Evaluasi Jalur Sepeda Terproteksi

Evaluasi Desain
**Jalur Sepeda
Sudirman-Thamrin**

ITDP Indonesia
September 2021

Review dan Input
**Jalur Sepeda Kawasan
Semanggi**

Evaluasi Rambu Khusus Jalur Sepeda GBK - Plaza CIMB

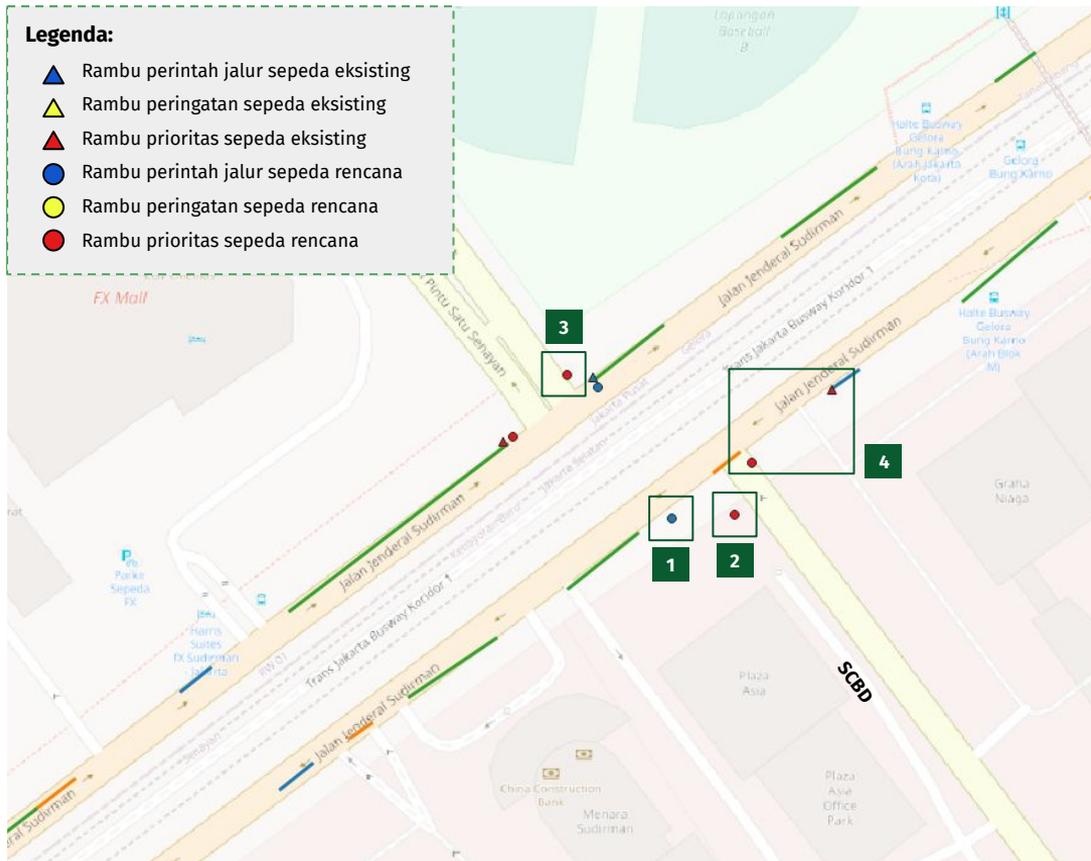
No	Eksisting	Rencana	Keterangan
1	Tidak ada	Perintah	Awal jalur terproteksi
2	Tidak ada	Prioritas	Keluar <i>driveway</i>
3	Tidak ada	Prioritas	Masuk <i>driveway</i>
4	Prioritas	Prioritas	Dipindahkan

- Rambu perintah jalur sepeda pada **nomor 1** diletakkan pada awal jalur sepeda terproteksi setelah *driveway*
- Rambu prioritas jalur sepeda pada **nomor 2 dan nomor 3** diletakkan pada ujung *driveway* menghadap arah datang mobil dari *driveway* menuju Jalan Sudirman
- Rambu prioritas **nomor 4** dipindahkan lebih dekat dengan *driveway*

Evaluasi Rambu Khusus Jalur Sepeda Bundaran Senayan

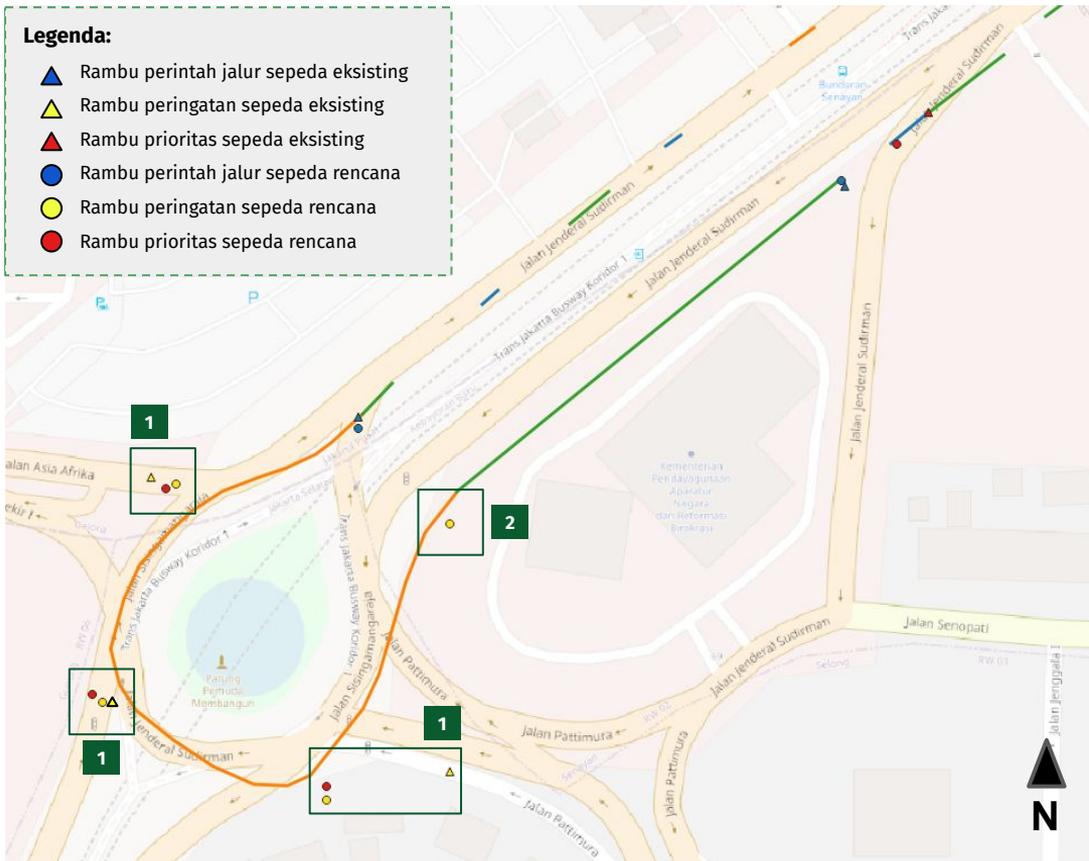
No	Eksisting	Rencana	Keterangan
1	Peringatan	Peringatan dan Prioritas	Pada lengan simpang dibutuhkan proteksi ekstra
2	Tidak ada	Peringatan	Pada jalur berbagi

- Rambu peringatan banyak pesepeda pada **nomor 2** karena memasuki jalur sepeda berbagi
- Rambu prioritas pada **nomor 1, 3, dan 4** karena memasuki titik konflik dengan pesepeda

Evaluasi Simpang Sumenep

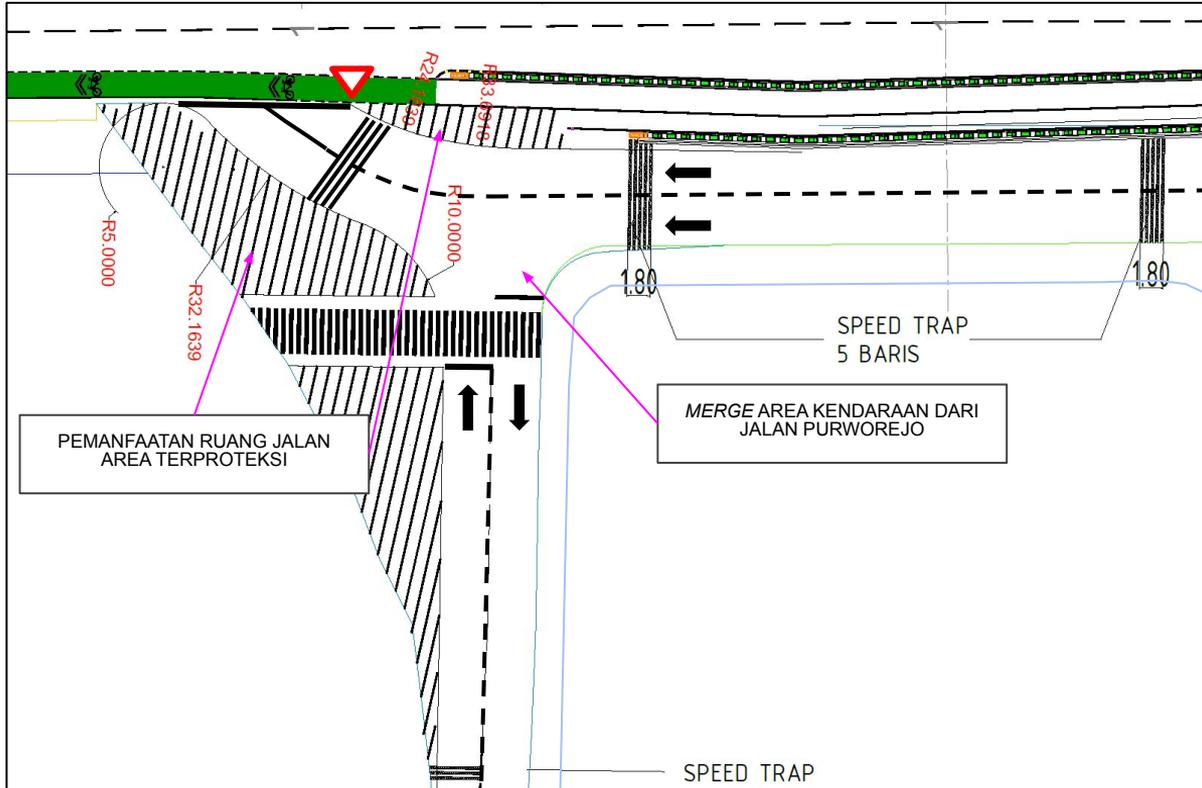
- Radius simpang dapat dikecilkan lagi untuk memperlambat pergerakan kendaraan saat berbelok
- Hasil pengamatan melihat masih banyak kendaraan bermotor yang melakukan pelanggaran (melintasi area chevron) ketika berbelok
- Oleh karena itu diusulkan dapat memasang proteksi fisik seperti delineator pada area chevron, yang dapat diaplikasikan untuk tahap lanjut

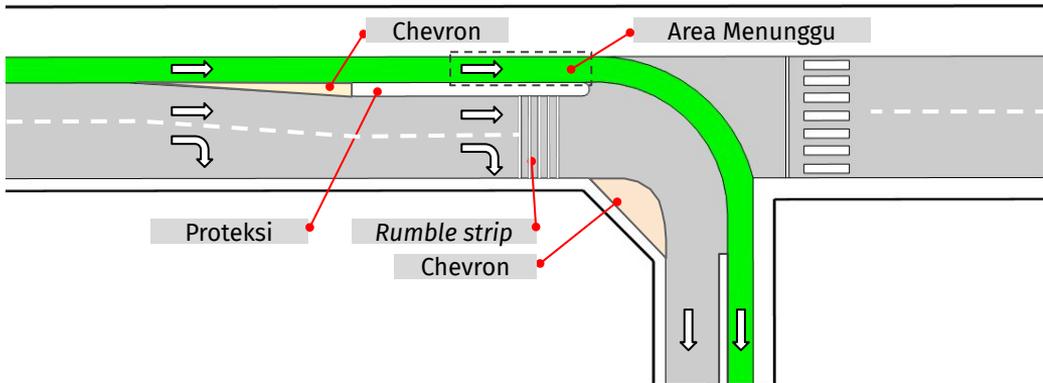
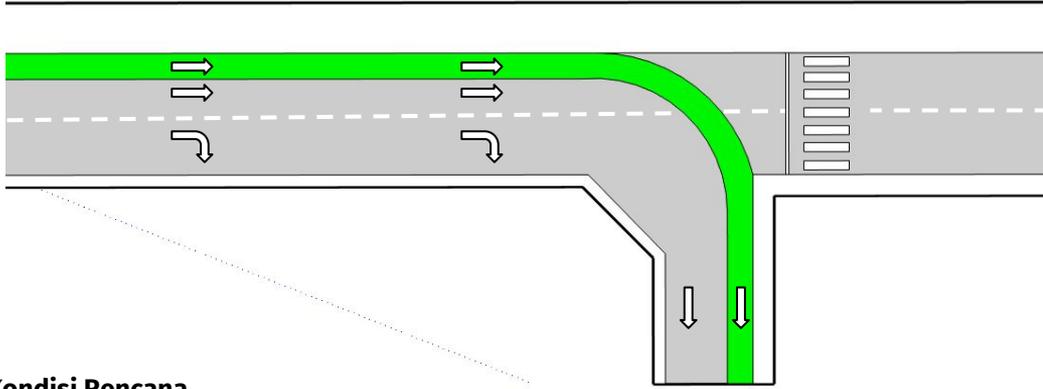
- Tambahkan proteksi buffer dengan menggunakan kanstin untuk membentuk ruang tunggu yang aman bagi pengguna sepeda yang hendak berbelok ke kanan
- Pemasangan pita pengganggu untuk mengurangi kecepatan kendaraan ketika mendekati simpang
- Pemasangan marka serong (chevron) untuk transisi kendaraan bermotor

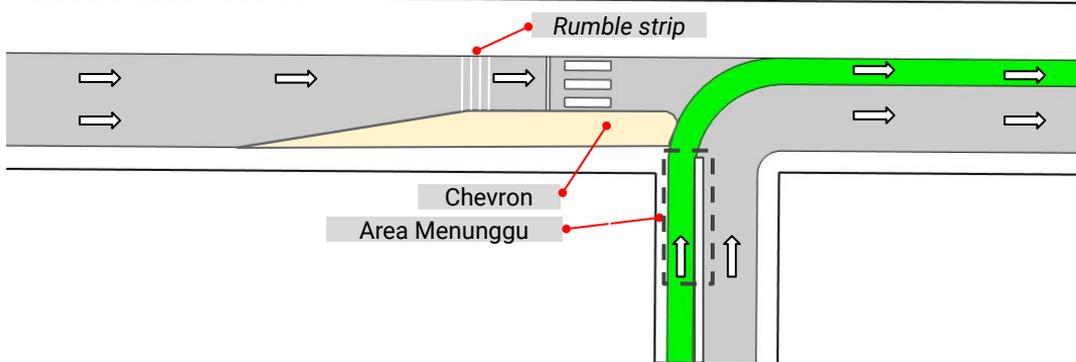
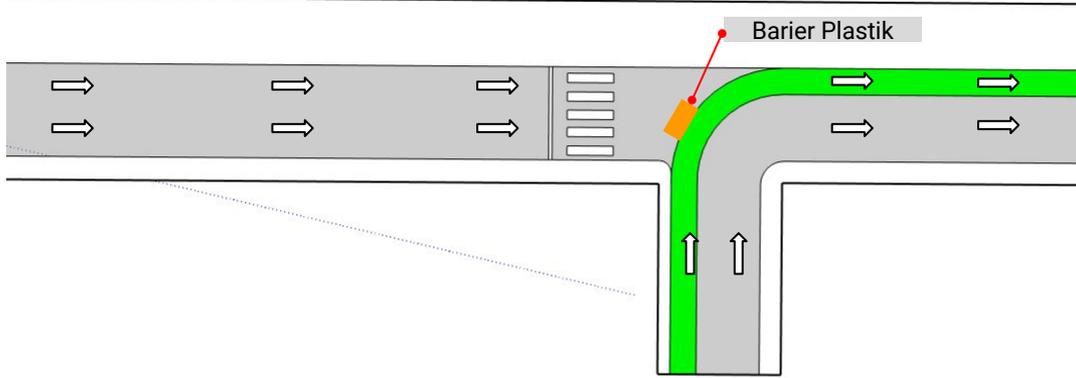
- Tambahkan proteksi buffer dengan menggunakan Chevron atau marka sebagai transisi lajur kendaraan bermotor
- Pemasangan pita pengaduh untuk mengurangi kecepatan kendaraan ketika mendekati simpang

Rekomendasi intervensi pada akses masuk semanggi

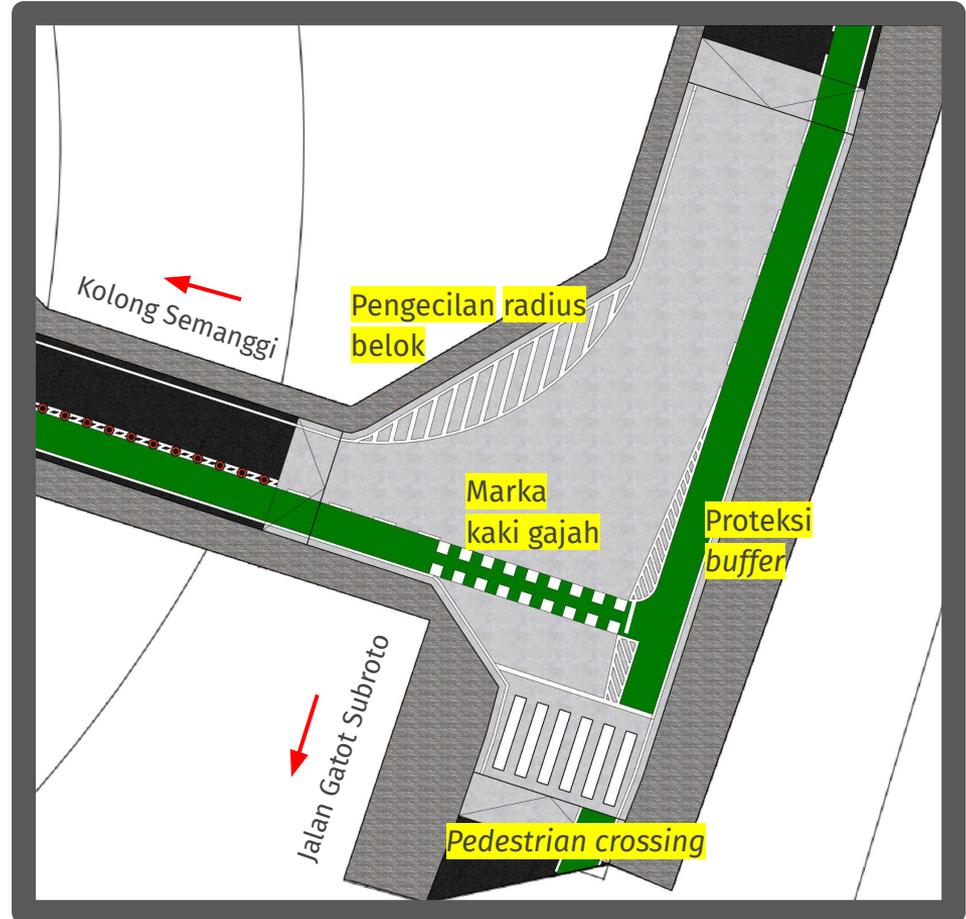
- Pemarkaan jalur sepeda tetap tersambung ketika melewati *speed table* untuk meningkatkan kewaspadaan visual bagi kendaraan bermotor, mengingat pertigaan ini tidak memiliki lampu khusus penyeberangan sepeda maupun pedestrian
- Penyeberangan jalur sepeda disarankan menggunakan marka kaki gajah sebagai penanda adanya segmen penyeberangan sepeda
- Penambahan marka proteksi buffer dengan tujuan untuk menciptakan ruang tunggu bagi pesepeda
- Penyesuaian radius belok menggunakan marka chevron dengan tujuan untuk memperlambat kecepatan kendaraan ketika berbelok

Rekomendasi intervensi pada akses keluar semanggi

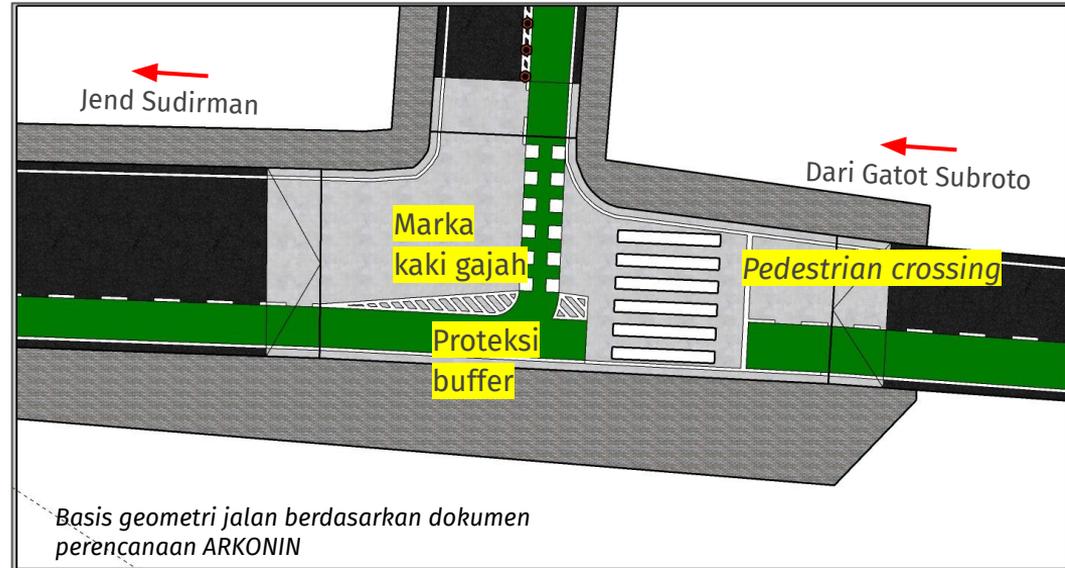
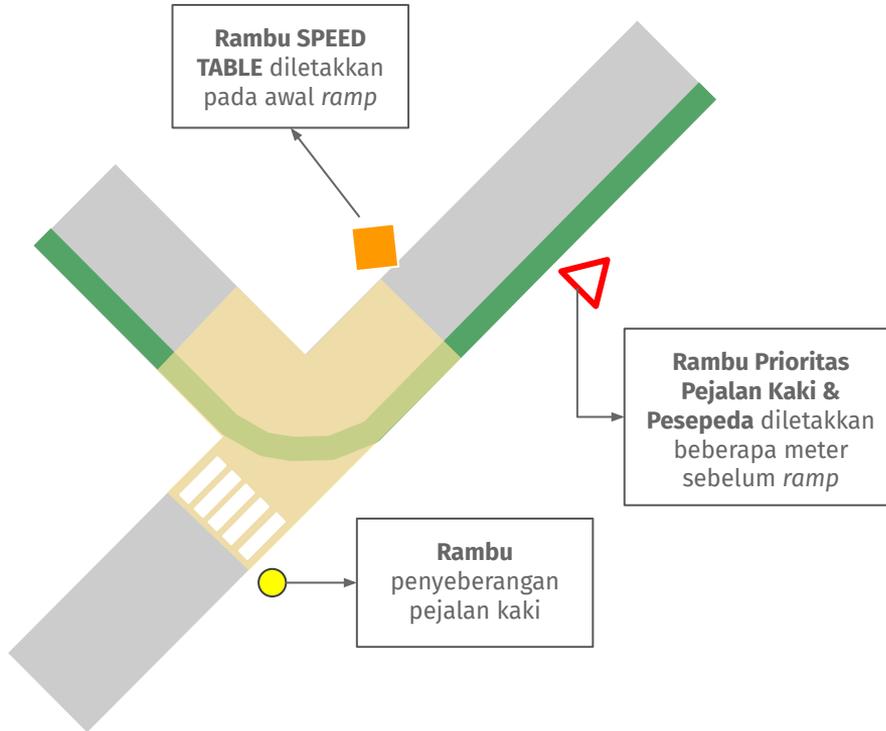
- Sama seperti intervensi akses masuk, pemarkaan jalur sepeda tetap tersambung ketika melewati *speed table* untuk meningkatkan kewaspadaan visual bagi kendaraan bermotor, mengingat pertigaan ini tidak memiliki lampu khusus penyeberangan sepeda maupun pedestrian
- Penyeberangan jalur sepeda disarankan menggunakan marka kaki gajah sebagai penanda adanya segmen penyeberangan sepeda
- Penambahan marka proteksi buffer dengan tujuan untuk menciptakan ruang tunggu bagi pesepeda

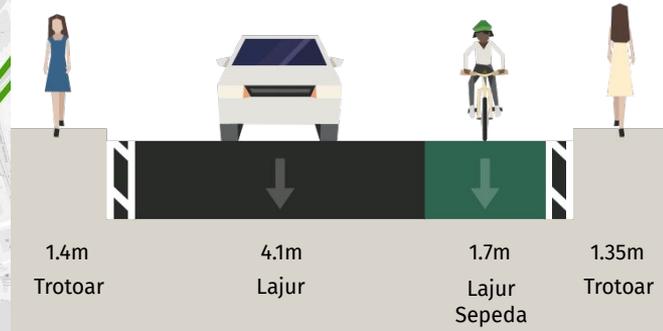
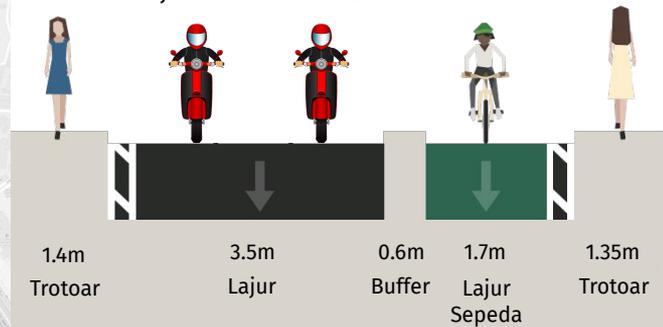
- Terdapat 2 segmen ruas jalan yang memiliki potongan melintang A, yaitu ruas jalan di bawah Bundaran Semanggi arah selatan ke utara dan arah utara ke selatan
- Jalur sepeda eksisting berupa marka hijau tanpa proteksi
- Lajur sepeda akan dibuat terproteksi menggunakan perkerasan kanstin dengan lebar ruang 0.6m
- Penyesuaian lebar lajur kendaraan bermotor menjadi 3.5m

Potongan Melintang Masuk Terowongan Semanggi

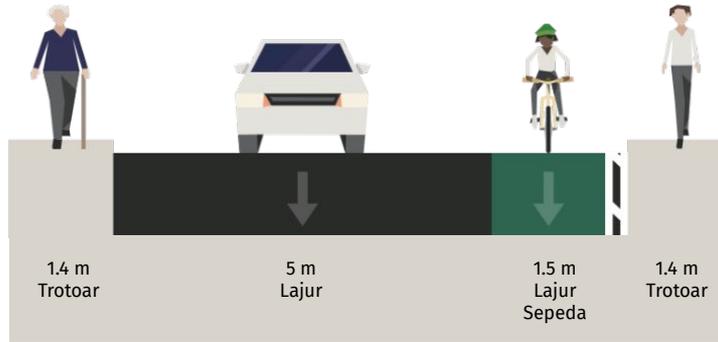
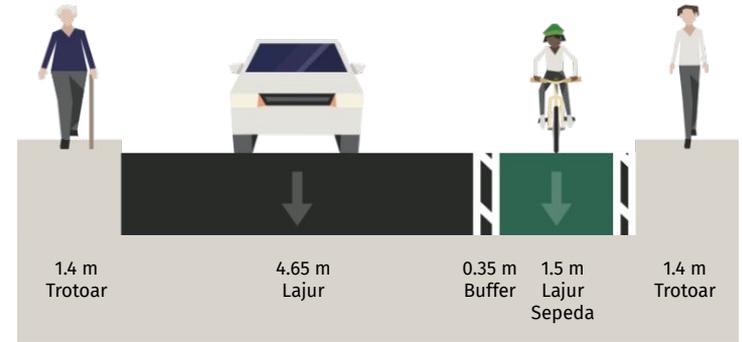
- Jalur sepeda diberikan **buffer selebar 0,35 m** ketika mendekati simpang (pada area *speed table*)
- Adanya buffer **mencegah kendaraan bermotor masuk** ke dalam jalur sepeda sehingga dapat digunakan sebagai **ruang tunggu** bagi pesepeda sebelum berbelok memasuki terowongan

Potongan Melintang Keluar Terowongan Semanggi

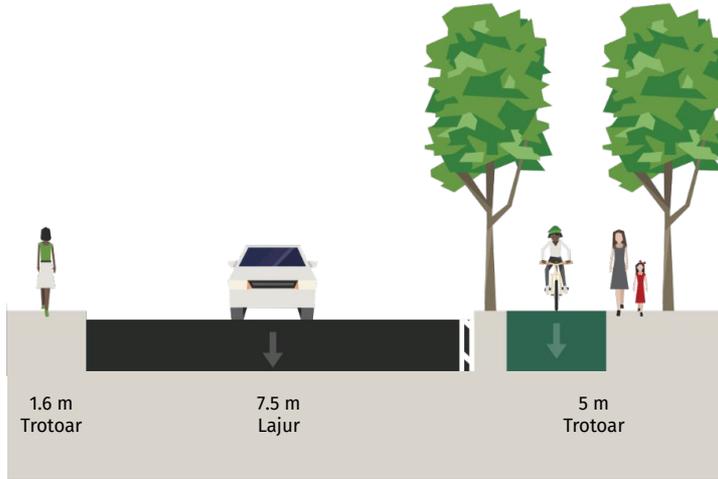
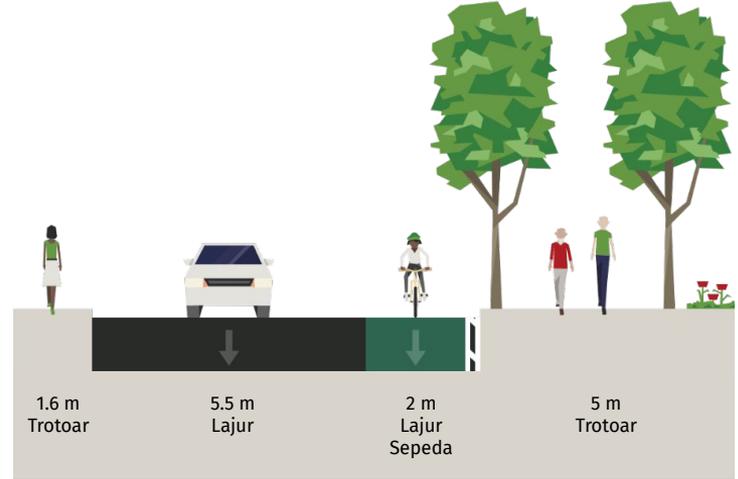
- **Jalur sepeda** diletakkan pada trotoar **dengan lebar 2 m**
- Tersisa **ruang untuk pejalan kaki dengan lebar efektif 1,5 m** (terdapat ruang untuk *amenities* selebar 0,7 m di tengah jalur pejalan kaki)

Lajur sepeda tetap berada di badan jalan (eksisting) supaya tidak mengurangi ruang untuk pedestrian

Perencanaan Tahap 2 ARKONIN

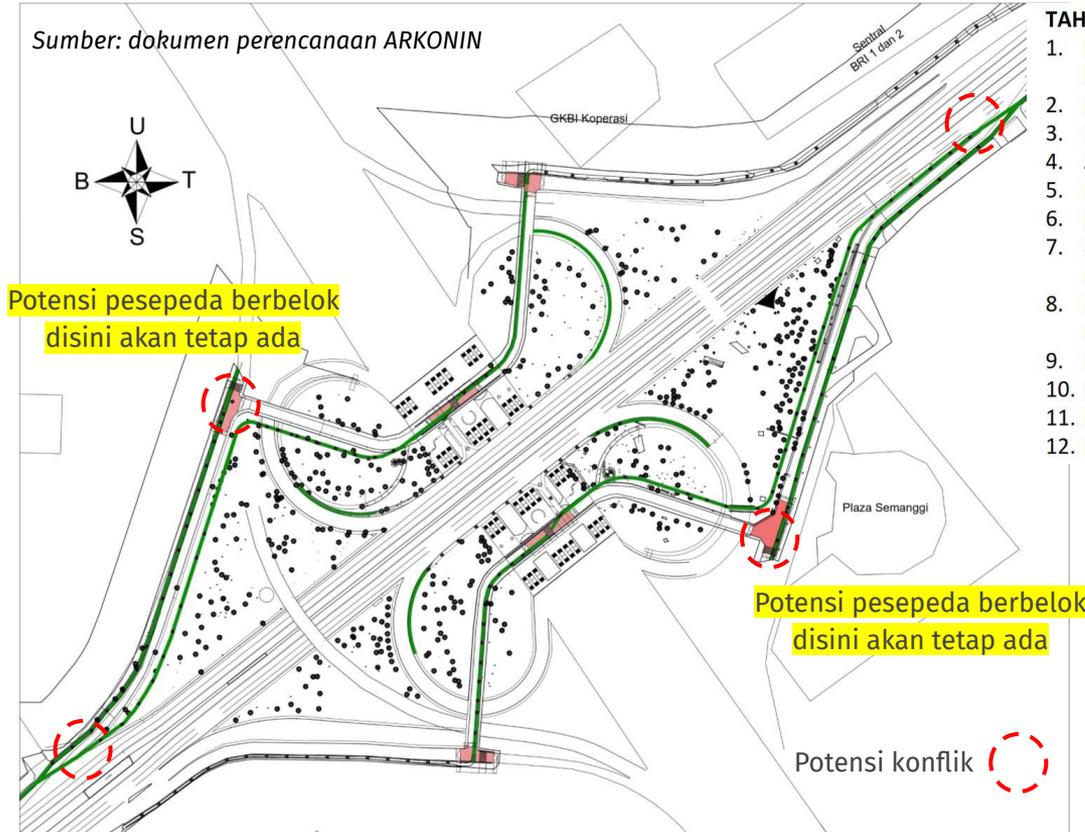
- Melanjutkan perencanaan tahap 1, perencanaan jalur sepeda pada tahap 2 memiliki konflik penyeberangan yang baru
- Memperkecil fleksibilitas pesepeda terutama pada area kawasan plaza semanggi
- Pesepeda cenderung memilih bersepeda pada permukaan material asphalt
- Prinsip yang sama seperti tahap 1 untuk transisi dan pengambilan ruang pedestrian **tidak direkomendasikan**

Input Desain *Speed Table*

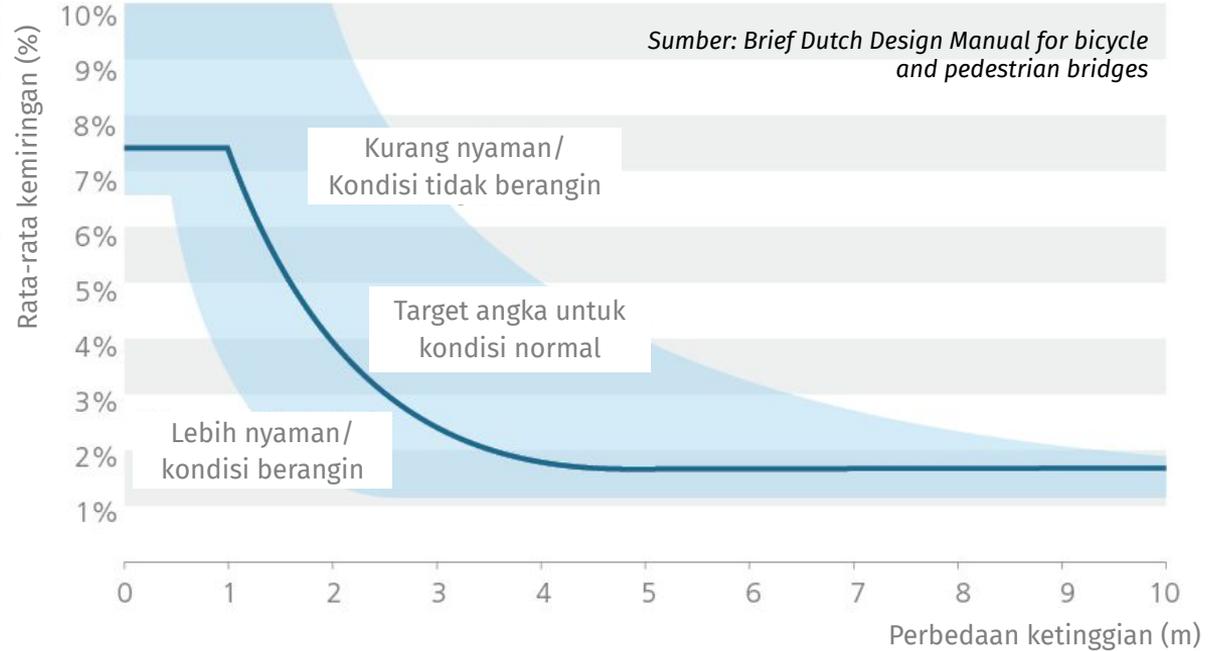
- Berdasarkan best practice, kemiringan gradien yang ideal dengan desain berbentuk ramp berada pada batas 7%-8%, oleh karena itu kemiringan dengan perbandingan 1:13 atau 7.6% direkomendasikan untuk kemiringan *speed table*
